In allegato inviamo osservazioni in ordine al Contratto istituzionale di sviluppo per il recupero e la rifunzionalizzazione dellex carcere borbonico dellisola di Santo Stefano - Ventotene intervento n. 3. Realizzazione / Adeguamento degli approdi allisola di Santo Stefano i piani/programmi/progetti sottoposti a procedimenti di valutazione ambientale di competenza statale.

## Modulo per la presentazione delle osservazioni per i piani/programmi/progetti sottoposti a procedimenti di valutazione ambientale di competenza statale

Contratto istituzionale di sviluppo per il recupero e la rifunzionalizzazione dell'ex carcere borbonico dell'isola di Santo Stefano - Ventotene – intervento n. 3. "Realizzazione / Adeguamento degli approdi all'isola di Santo Stefano

Allegato 3 – Proposta progettuale/Documentazione fotografica

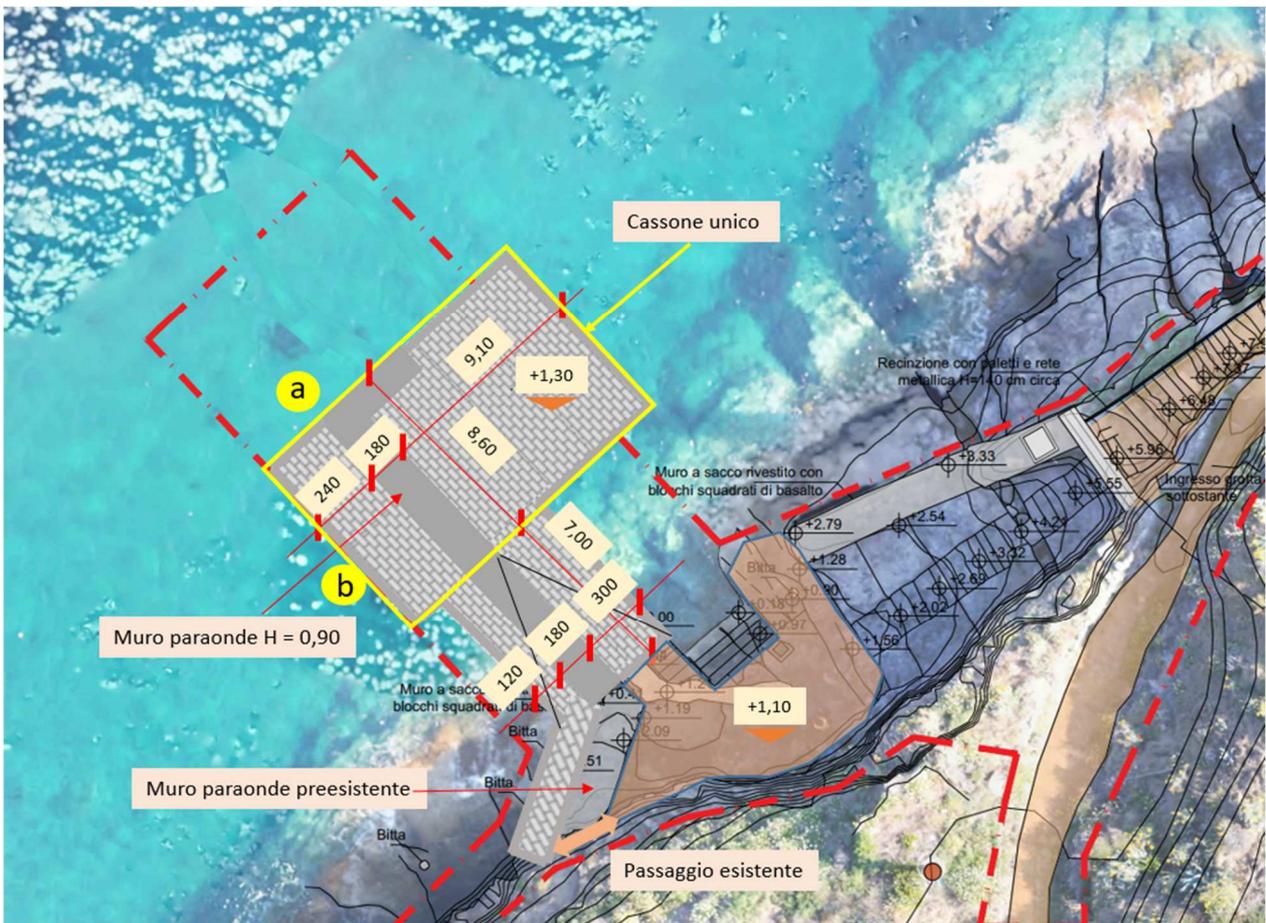
- l'altezza dell'approdo (2,50 m.) su lmm nella parte pianeggiante più lontana dalla costa e il suo sviluppo in lunghezza (circa 25 metri) costituiscono elementi di elevato impatto sul paesaggio.

- Il molo, privo di muro paraonde, non è di altezza costante in tutto il suo sviluppo. La sua altezza varia da 1,10 metri sul lmm, all'attacco con l'attuale approdo della Marinella, a 2,50 metri nel punto più distante dalla costa. La sua efficacia di protezione dalle onde è pari all'altezza più bassa (1,10 metri sul lmm) e perciò non risulta adeguata.

- Il basamento di pietrame e gli scogli che costituiscono le opere di fondazione del cassone più esterno lambiscono la prateria di posidonia presente in sito. Una maggiore distanza sarebbe auspicabile per la sua conservazione.

- La tipologia del manufatto si discosta dalle esistenti opere di sbarco all'attuale banchina della Marinella, costituite da un approdo alto 1,10 metri sul lmm e un da muro paraonde a sud ovest, a protezione dal moto ondoso predominante nella zona.

- L'elevata altezza del manufatto sul lmm rende problematico lo sbarco/imbarco dei visitatori. Normalmente quando è prevista una elevata frequenza di imbarchi e sbarchi il mezzo affianca la banchina e i passeggeri scendono di lato. Le imbarcazioni usualmente utilizzate per trasportare 15/20 persone alla volta (dati di progetto dello Studio di Fattibilità), hanno una lunghezza intorno ai 12 metri ed un ponte porta passeggeri non più alto di un metro sul lmm.

Oltre ad una foto dell'attuale scalo in cui è visibile il muro paraonde, si allega un'idea progettuale di massima che, pur se sviluppata nella logica di quella presentata, cerca di mitigare - a parere di chi scrive- le criticità evidenziate:

1. Il cassone costituente il corpo dell'approdo nella parte terminale, è stato girato di 90° per
  - diminuire la superficie esposta e aumentare l'inerzia rispetto alle sollecitazioni ondose dominanti;

- rendere possibile la foratura sul lato corto più esposto (lato sud-ovest) del cassone al fine di smorzare la riflessione dell'onda
  - permettere di utilizzare la tecnologia REWEC3 per la produzione di energia dal mare;

2. l'altezza massima della piattaforma di sbarco è di 1,30 metri sul lmm ed è tutta allo stesso livello;
3. il tratto di raccordo tra costa e piattaforma di sbarco (lungo 7,0 metri) è assai meno lungo di quello di progetto, non dovendo più vincere il dislivello per arrivare da 1,10 a 2,50 metri sul lmm;

4. è previsto un muro paraonde in continuità dell'esistente, alto 0,90 cm. (1,10 alla radice del molo) che aumenta a 2,20 metri sul lmm l'altezza delle opere di difesa e le rende più efficaci.
